女川原子力発電所 2 号機の安全性に  
関する検討会 説明資料

# 地震後の設備健全性確認

平成27年4月23日

東北電力株式会社

オペフロ上部の比率(各要素のせん断力/弾性限耐力)の最大値(EW方向)	3.11地震 : 0.89	4.7地震 : 0.61
-------------------------------------	---------------	--------------

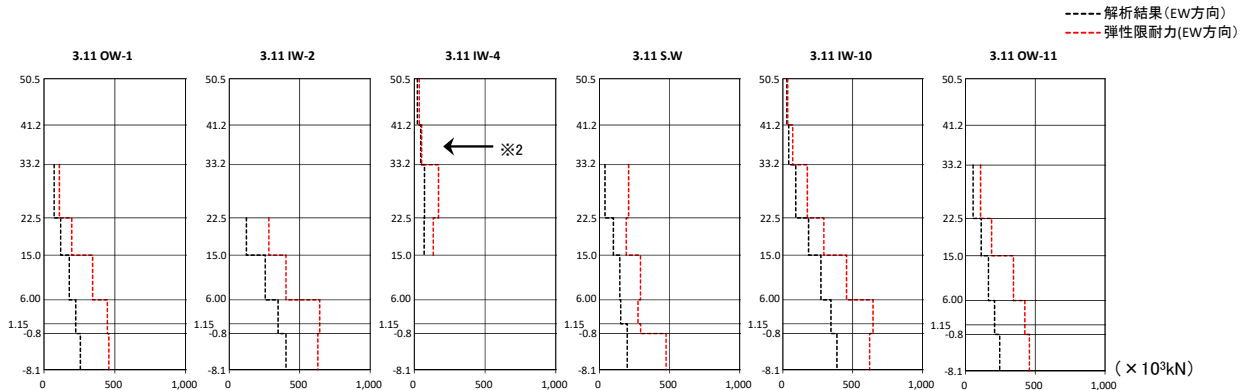
コメント回答(No.7;地震応答解析) 11/22

➤ 地震応答解析により得られた各階各軸のせん断応力と、設計配筋量によって負担できるせん断耐力(弾性限耐力※1)とを比較した結果、鉄筋については弾性範囲であるが、地上3階(EW方向)で比較的裕度が少ない結果であった(比率:0.89※2)ことから、念のため詳細な検討を行っている。

### ■ 解析結果と点検結果の比較(地下3階の例)【C:詳細検討】

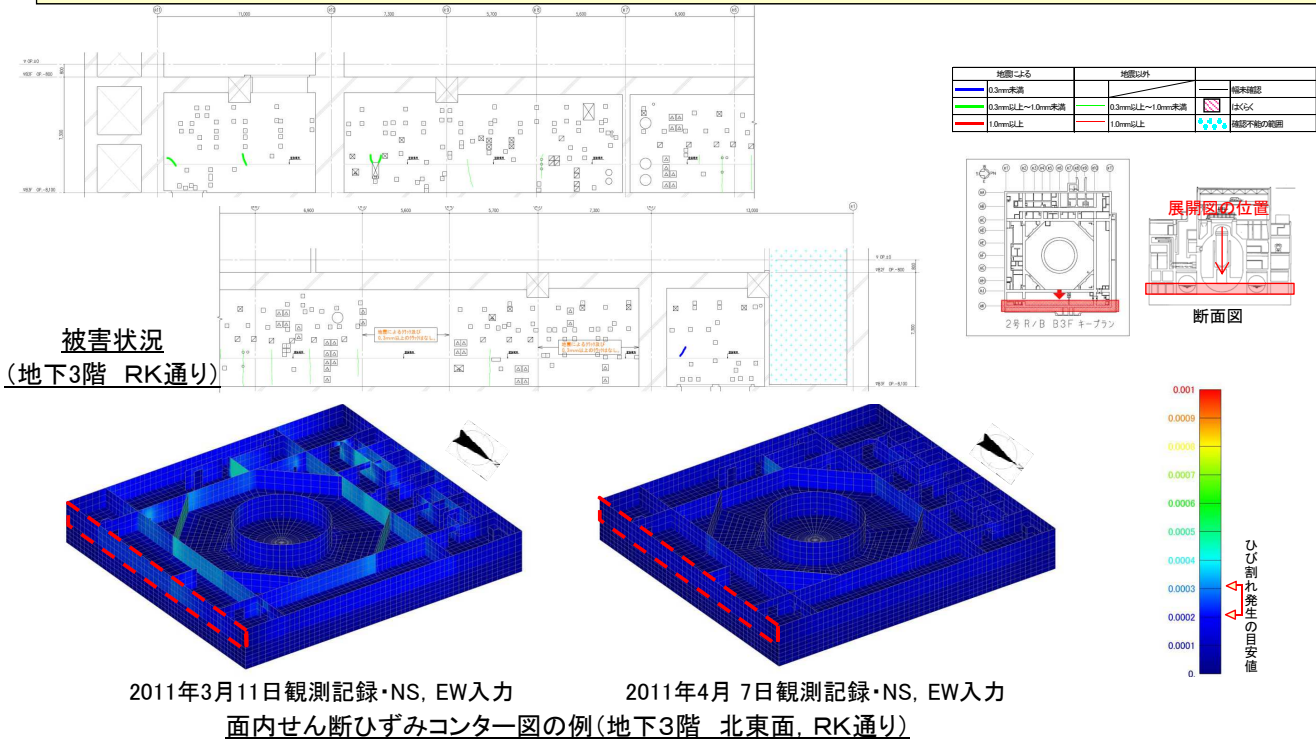
\* 当日の配布資料に対する委員コメントを踏まえて一部修正

- 解析結果による面内せん断ひずみは、ひび割れ発生を目安値程度であり、点検結果においてひび割れが若干確認されていることと整合している。

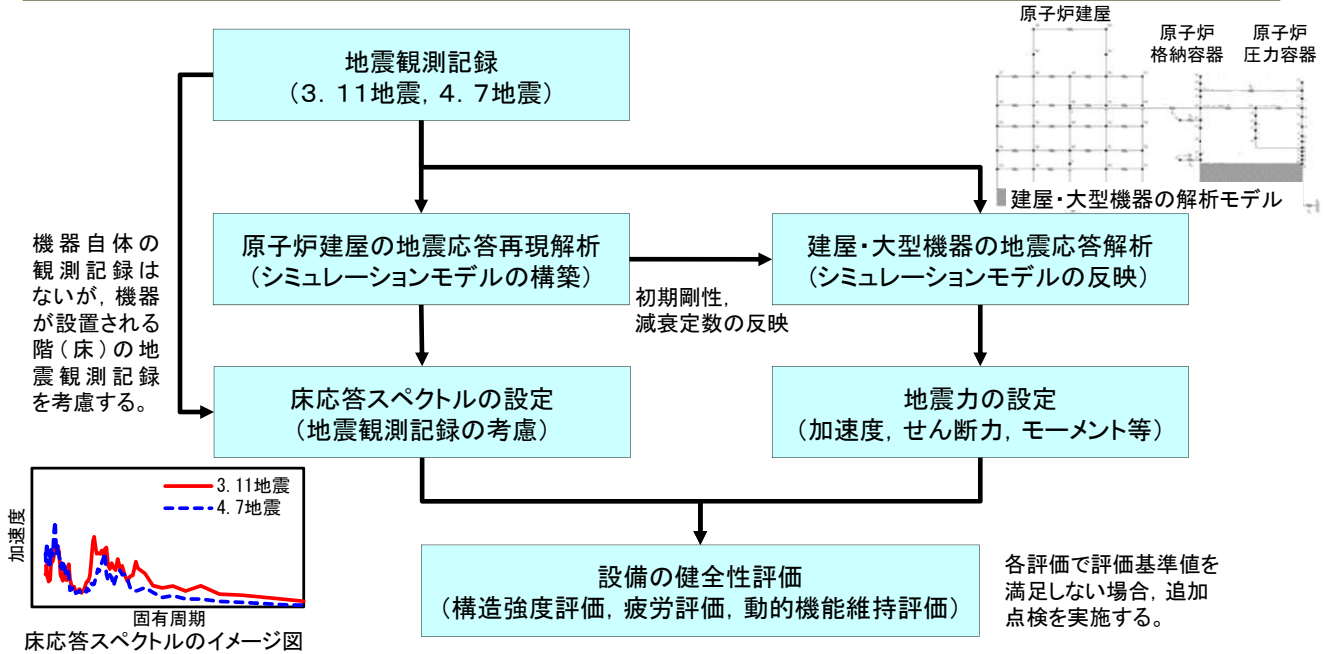
7-4:被害を受けた設備は、ダメージが累積してきている。例えば、8.16地震で被害を受けた設備は、ダメージがあればそのダメージに加え、3.11地震時のダメージも累積されている。それをどのように定量化して評価しているのか説明してもらいたい。(源栄委員)

7-5:健全性確認においては、観測された地震動を最も再現できるようなモデル(パラメータ)による評価結果を基に、評価・点検を実施するのか。(栗田委員)

7-6:地震観測記録として、建物は確認されているが、重要機器の観測記録はあるのか説明してもらいたい。(源栄委員)
